WRPZP.271-35/2021

### **Wyjaśnienia Specyfikacji Warunków Zamówienia**

**dotyczy postępowania o udzielenie zamówienia publicznego pn: „Budowa ul. Polskiej w Zalasewie, gmina Swarzędz – Etap II (odcinek od km 0+685,06 do ul. Średzkiej)”.**

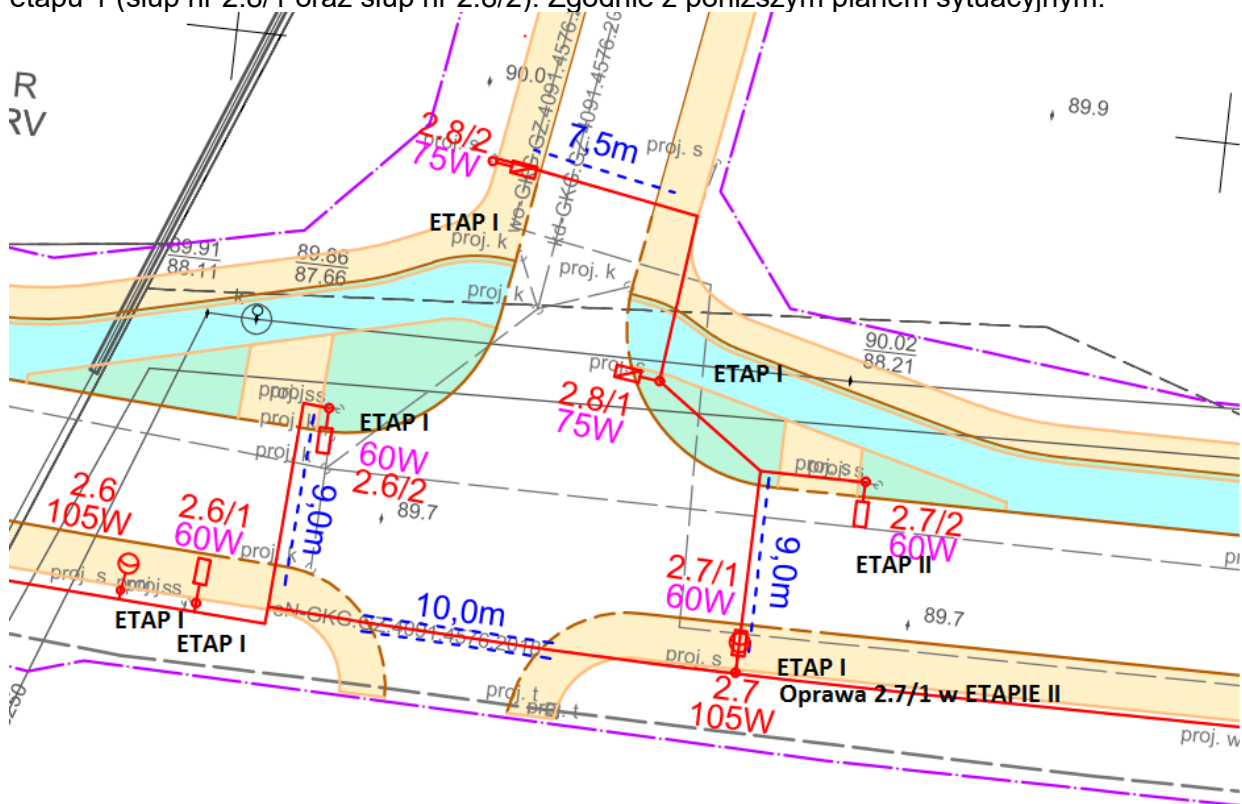
Prosimy o wskazanie, które słupy oświetleniowe z obwodu 2 zostaną wybudowane w ramach etapu nr 1.

Prosimy o informację, czy oprawy o mocy 75W (dla fazy L1 i L3), należy zabudować na słupie 2.7 będącym w zakresie obecnego postępowania?

W ramach etapu 1 zostaną wybudowane następujące słupy z obwodu 2:

- słup nr 2.1, 2.2, 2.3, 2.4, 2.5, 2.6, 2.7, 2.6/1, 2.6/2, 2.8/1, 2.8/2

W ramach etapu 2 - montaż oprawy oświetleniowej nr 2.7.1 na słupie nr 2.7.

Oprawy o mocy 75W należy zabudować na nowych słupach oświetleniowych w ramach etapu 1 (słup nr 2.8/1 oraz słup nr 2.8/2). Zgodnie z poniższym planem sytuacyjnym.
